OGGETTO: OSSERVAZIONI alla comunicazione di avvio al procedimento come da Vs. del 12/01/2018 Prot. n. 000249.

La sottoscritta Torello Viera Carla, residente in Lessona, Via IV Novembre n. 156, in riferimento alla Vs. comunicazione Prot. n. 000249 del 12/01/2018, relativa al "Completamento lotto 1 percorso ciclopedonabile di Via IV Novembre", con la presente intende comunicare le seguenti osservazioni:

PLANIMETRIA PROGETTO
scala 1:200

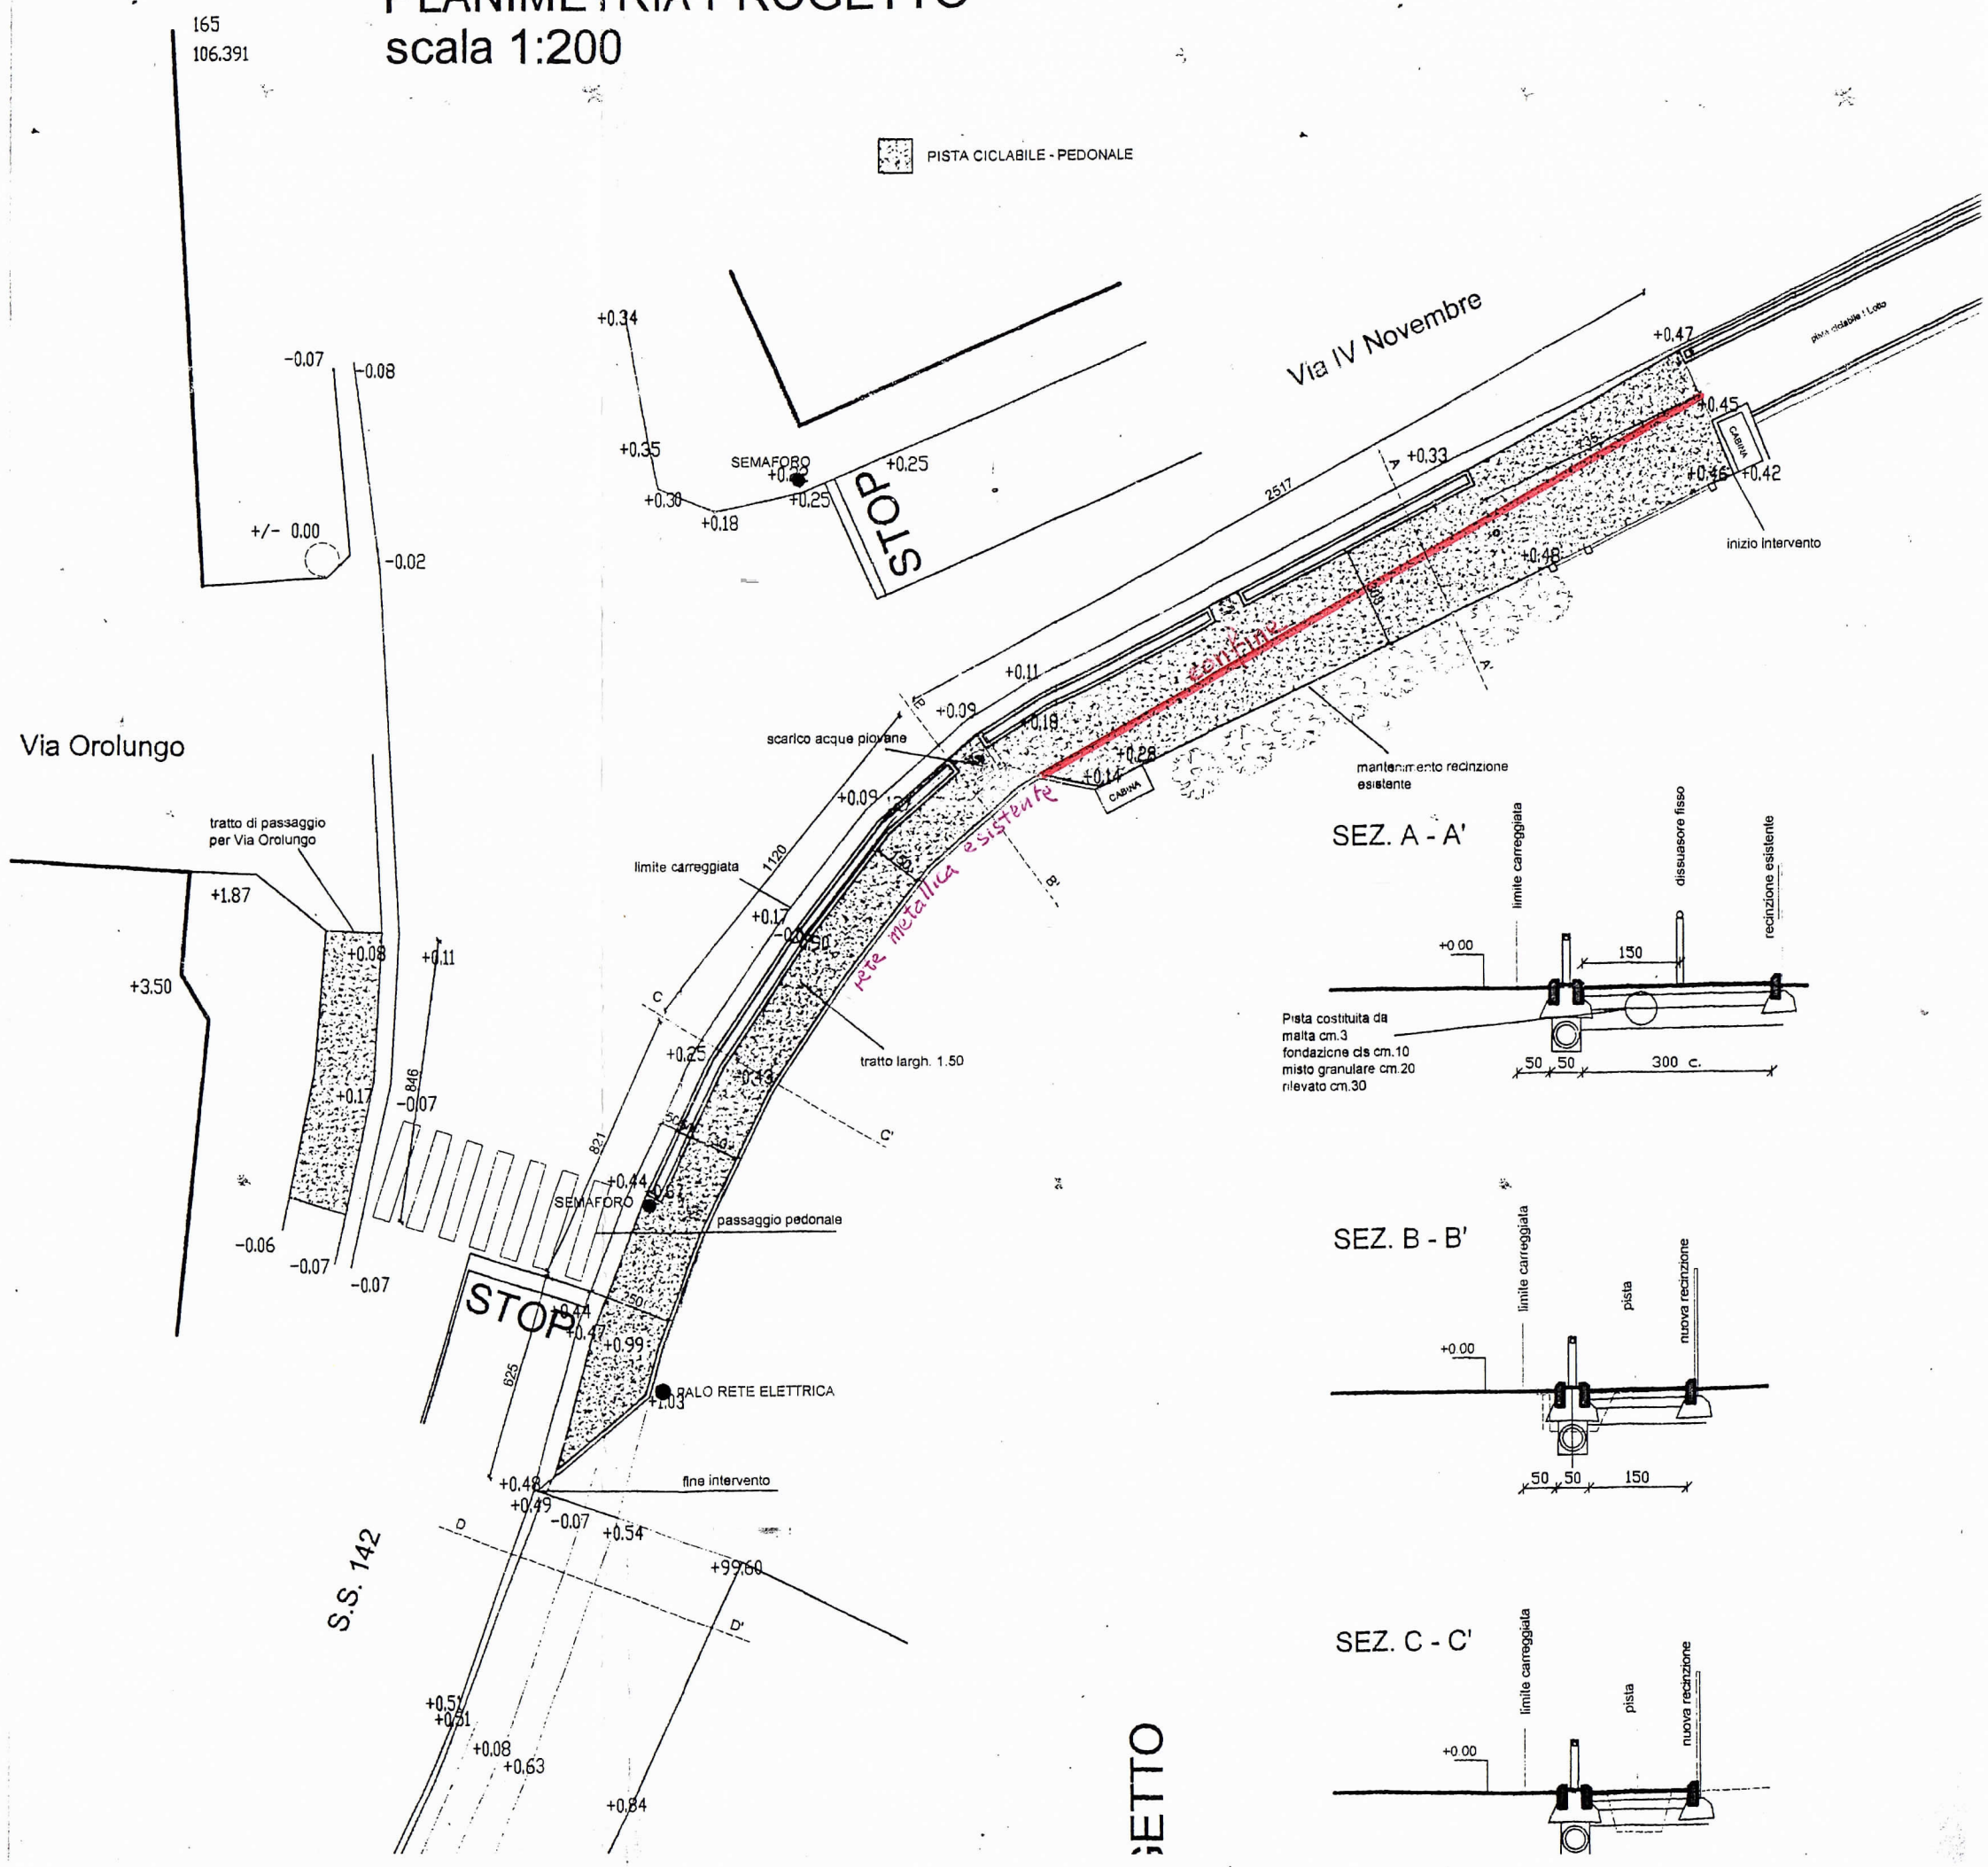
- dagli elaborati grafici di progetto tale confine risulta invece spezzato con arretramenti rispetto alla continuità del confine in mappa;

- il confine tra il lotto in proprietà (mappale 224) e la Strada Comunale Via IV Novembre è definito dalla linea retta tracciata a partire da metà circa dalla realizzata pista ciclabile, sul confine con il mappale 209, fino a congiungere lo spigolo della recinzione in prossimità della cassetta dei contatori ENEL.

Detto confine è meglio identificato con linea rossa nell'allegato elaborato grafico;

- venga valutata, da codesta Amministrazione, la possibilità di realizzare il nuovo tratto di pista ciclabile con la stessa dimensione e tipologia di quella già realizzata, con continuità dei cordoli e senza ulteriori allargamenti nella proprietà privata;

- venga effettuato il ricalcolo della superficie oggetto di esproprio in conseguenza di quanto sopra;

- in seguito all'estirpazione della siepe di rovi venga posata nuova recinzione della stessa tipologia e altezza di quella presente a monte, costituita da pali in ferro e rete metallica plastificata, nella stessa posizione in cui si trova quella attuale (all'incirca al centro della siepe di rovi);
